RESOLUCIÓN

POR MEDIO DE LA CUAL SE OTORGA UN PERMISO DE VERTIMIENTOS Y SE ADOPTAN OTRAS DETERMINACIONES

4. Que, en atención a lo precitado, se generó el informe técnico **IT-01594-2025 del 13 de marzo de 2025**, en el cual se observa y concluye lo siguiente:

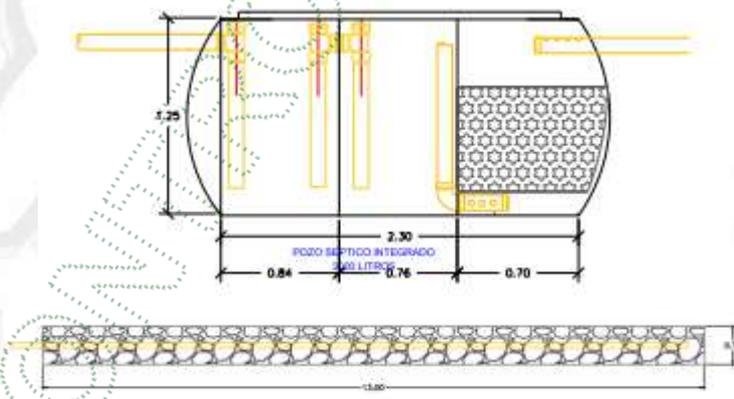
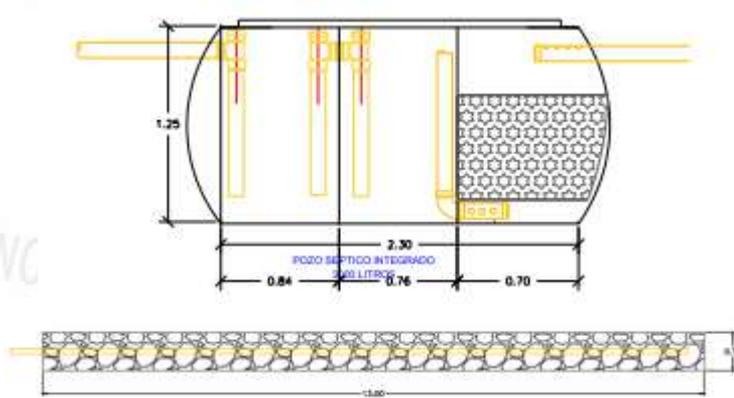
Se estiman contribuciones diarias de 1500 litros. Se informa que se optó por construir tanque de séptico integrado de 3000 litros.

Otras unidades	NA	N.A
Esquema del STARD	Pozo Séptico + Campo de Infiltración	<p>Una vez revisada la documentación se encontró que: El documento denominado “ Anexo 2_ Plano STARD FINCALA FLORESTA” y “Anexo 2_ Campo de infiltración STARD” presenta el siguiente esquema:</p>

ARTÍCULO SEGUNDO: APROBAR el sistema de tratamiento de las **Aguas Residuales STAR** conformado por las siguientes unidades:

Parágrafo primero. El sistema de tratamiento de Aguas Residuales -STAR, deberá contar con las estructuras que permitan el aforo y toma de muestras.

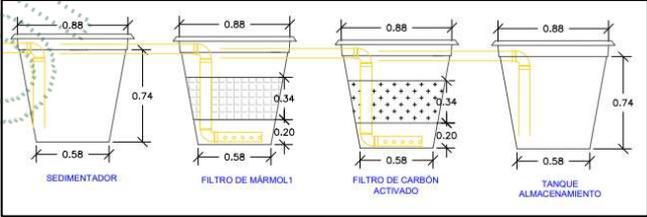
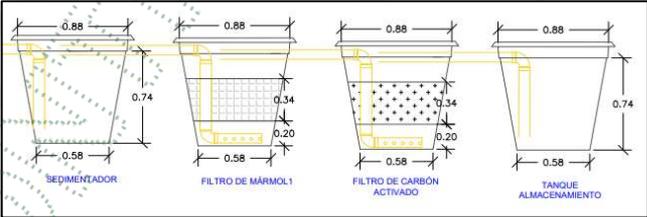
El STARnD cuenta con un tanque de almacenamiento de 250 L que permite tener un tiempo de amortiguamiento de 1 mes, con el fin de almacenar el agua de escurrimiento del área de lavado de fumigación.

El efluente del sistema de tratamiento de agua residual no doméstica (Agroindustrial) de la finca será recirculado, para el riego de 5 camas confinadas con plantas de Aloe Vera.

ARTÍCULO TERCERO: ACOGER los diseños y memorias de cálculo del sistema de tratamiento de aguas residuales no domésticas STARnD (recirculación), conformado por las siguientes unidades:

Parágrafo 2°. Se sugiere implementar tratamiento preliminar o pretratamiento en el Sistema de Tratamiento de Aguas Residuales, con el fin de cumplir con la normativa aplicable.

Parágrafo 3°. El sistema de tratamiento deberá contar con las respectivas cajas de inspección.
